Questtinamento Licitações Molhe de Pedras Rio Saí Mirim

Em relação ao Edital de Concorrência Pública nº 12/2023. Abaixo, fornecemos esclarecimentos aos questionamentos da empresa BALTT Transportes e Terraplenagem, considerando as informações fornecidas:

Assunto: Resposta ao solicitado | Licitação dos molhes da Barra do Saí

Referente ao Edital de Concorrência Pública nº 12/2023 " Contratação de empresa especializada para abertura de barra e fixação de desembocadura do Rio Saí Mirim, a partir de estrutura rígida do tipo molhe, incluindo a dragagem e a execução/acompanhamento dos controles, programas e demais condicionantes ambientais, conforme projetos, planilhas e demais anexos partes integrantes do Edital" estamos com duvidas referente aos itens abaixo:

Figura 1: Início do acesso pela rua 10 no entroncamento com a beira-mar.

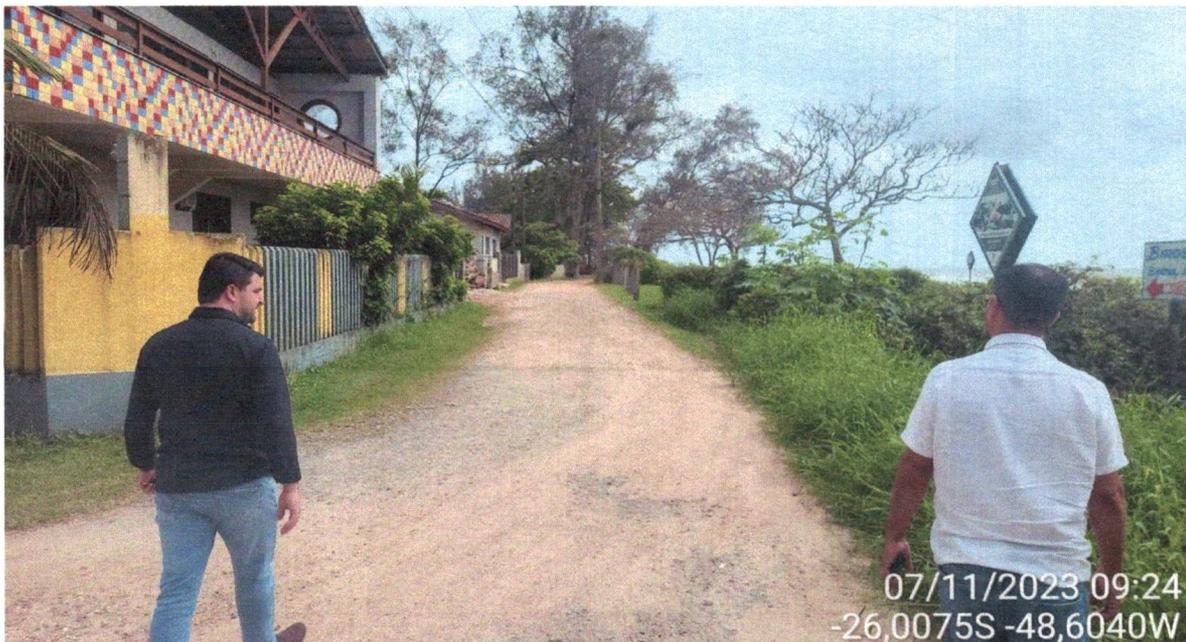
Ainda, gostaria de complementar o questionamento constante no **item 2. Referente a planilha orçamentária, sobre o caminho de serviço. Em vista ao local observamos que o acesso ao local da obra é area de restinga. Vcs podem nos disponibilizar o projeto desse caminho de serviço?** O projeto está disponibilizado nos anexos da presente CI. Mas, em vistoria realizada hoje (07/11/2023) pelos secretários de meio ambiente, planejamento urbano e administração, notou-se que o caminho de serviço constante no projeto **não** está inserido em APP de vegetação de restinga fixadora de dunas. Já há um caminho aberto pelo qual os veículos podem acessar o local da obra e, do mesmo modo, verificou-se que o leito da via comporta o maquinário necessário. Deste modo, não há necessidade de suprimir nenhuma vegetação nativa, apenas de melhorar a base do acesso, sinalizá-lo e comunicar a população da via. Todos estes detalhamentos já estão previstos nos projetos e nas licenças ambientais.

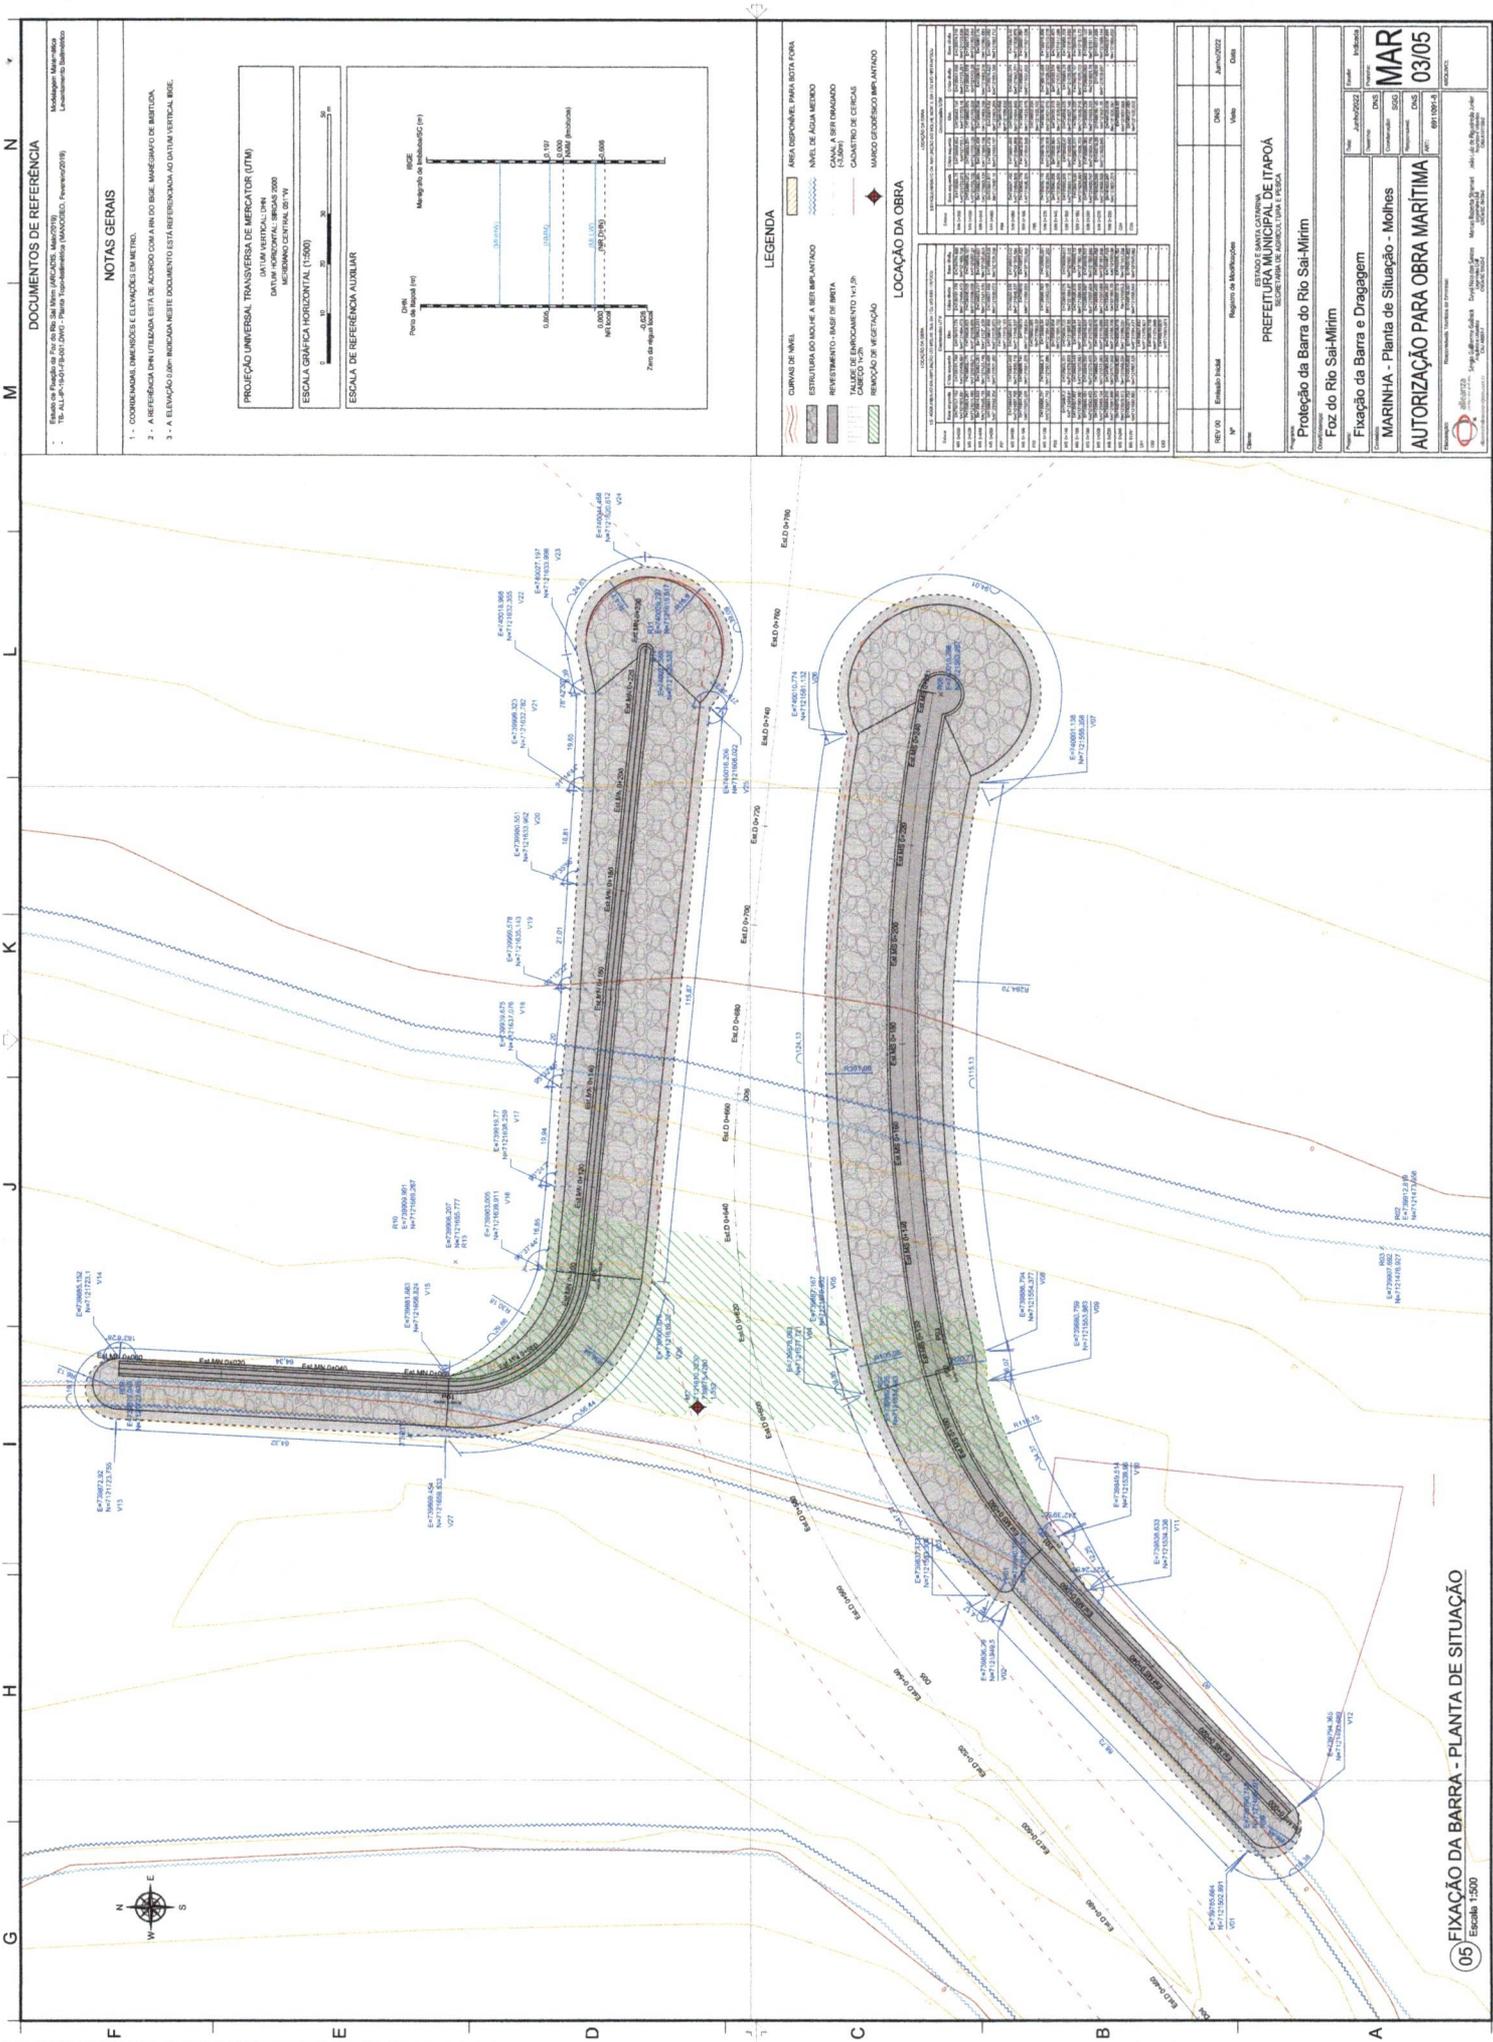
2. Referente a planilha orçamentária, sobre o caminho de serviço. Em vista ao local observamos que o acesso ao local da obra é área de restinga. Vcs podem nos disponibilizar o projeto desse caminho de serviço?

Sobre o item **2.**, se possível, aguardamos um retorno para entender como foi pensada a execução do ponto de vista dos projetos. Nós temos uma sugestão, mas, antes, queríamos entender do ponto de vista dos projetos. Em se tratando do item **3.**, segundo a empresa, a última planilha enviada destoa do que é praticado no mercado. Pode nos auxiliar com essa justificativa?

A planta MD 02/23 apresenta a área demarcada para caminho de serviço e a planta MAR 03/05 indica a área de supressão de vegetação para execução da obra.
